ZZP-2380-46/2019

WYJAŚNIENIA I ZMIANY TREŚCI SIWZ

Dotyczy: postępowania o udzielenie zamówienia publicznego, prowadzonego w trybie przetargu nieograniczonego pn. **Budowa siedziby Komendy Powiatowej Policji w Pile.**

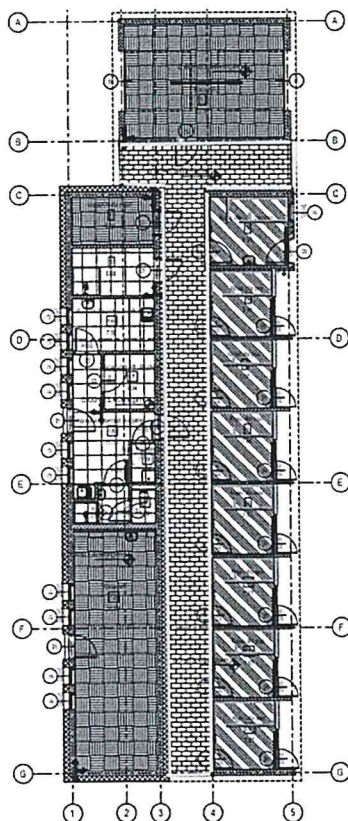
Prosimy i informację czy dla sufitów podwieszanych w pomieszczeniach sanitarnych (sufit typ 3) należy stosować podkonstrukcje zabezpieczoną antykorozyjnie?
